PROJEKT WYKONAWCZY

PRZEBUDOWY PARKU W ZAKRESIE UTWORZENIA OGRODU
SENSORYCZNEGO Z INFRASTRUKTURĄ PIESZĄ I ELEMENTAMI
OBIEKTÓW MAŁEJ ARCHITEKTURY, BUDOWĄ INSTALACJI
OŚWIETLENIA TERENU I KANALIZACJI KABLOWEJ
PRZY UL. SĘKOWSKIEGO I LELEWELA W MIELCU,
NA DZIAŁKACH NR 1686/3, 1686/6, 1685/1, 1626/3,
OBRĘB EWIDENCYJNY 1-STARE MIASTO.

TOM 2, CZĘŚĆ 1a. PROJEKT ARCHITEKTONICZNY. ZAMIENNY / UZUPEŁNIAJĄCY

UZUPEŁNIAJĄCY / AKTUALIZUJĄCY DO PROJEKTU WYKONAWCZEGO.

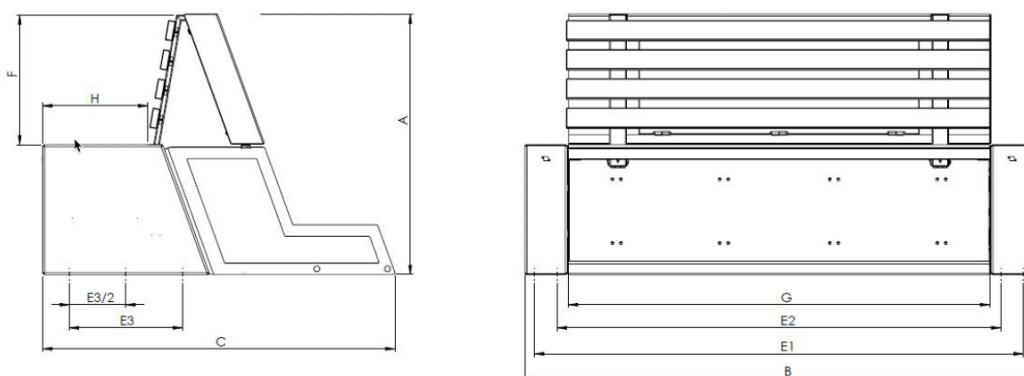
2.3. Oznakowanie poziome nawierzchni.

Wprowadza się dodatkowe roboty polegające na wykonaniu oznaczeń poziomych, dwubarwnych (biały + niebieski) poprzez malowanie nawierzchni brukowej farbą akrylową o następujących właściwościach:

- Właściwości odblaskowe,
- Właściwości antypoślizgowe
- Czas schnięcia ≤ 60 min (przy temp. ok +23°C)

Powierzchnia (kostka brukowa typu HOLLAND) przewidziana do oznakowania wynosi ok 26 m². Powłokę wykonać o grubości min. 450 μm (malowanie min. 2-krotne) Zastosować mikorkulki szklane z obróbką hydrofobową lub adhezyjno-flotacyjną, refleksyjne w ilości 270g/m². Zastosować materiał uszorstniający z naturalnego lub sztucznego twardego kruszywa (np. krystobalitu) – nie więcej niż 1% cząstek mniejszych niż 90 μm. Materiał uszorstniający (kruszywo przeciwoślizgowe) oraz mieszanina kulek szklanych z materiałem uszorstniającym powinny odpowiadać wymaganiom określonym w aprobacie technicznej danego produktu.

Przed wykonaniem oznakowania poziomego należy oczyścić powierzchnię z pyłu, kurzu, piasku, smarów, olejów i innych zanieczyszczeń, przy użyciu sprzętu ciśnieniowego i odpowiednich detergentów.

Roboty realizować w oparciu o szablony lub/i przedznakowanie. Farbę nakładać równomiernie, zachowując wymiary i ostrość krawędzi. Tolerancja wynosi +/- 5 mm względem dokumentacji.
